**【改善箇所説明図】 不具合内容 ①**

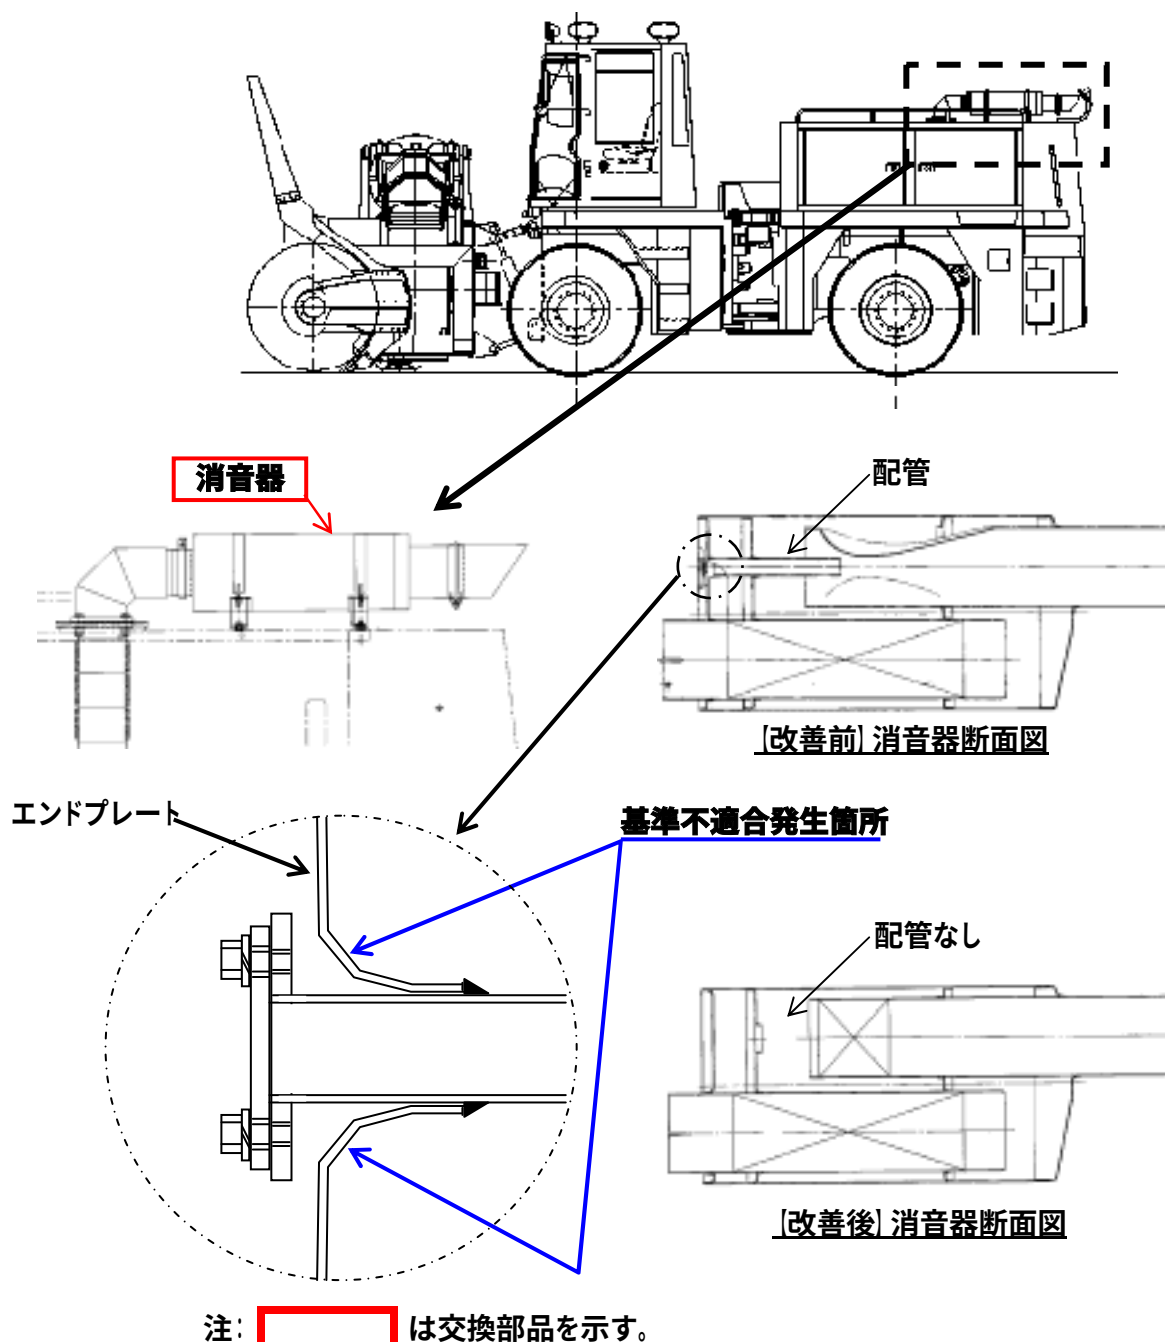
- ①騒音防止装置において、消音器のエンドプレートに配管を取り付ける部分の強度が不十分なため、原動機の振動により当該取付部に亀裂が入り、消音器のエンドプレートが破損するおそれがある。

- ① 全車両、消音器を対策品に交換する。

識別：消音器の形状で識別とする。
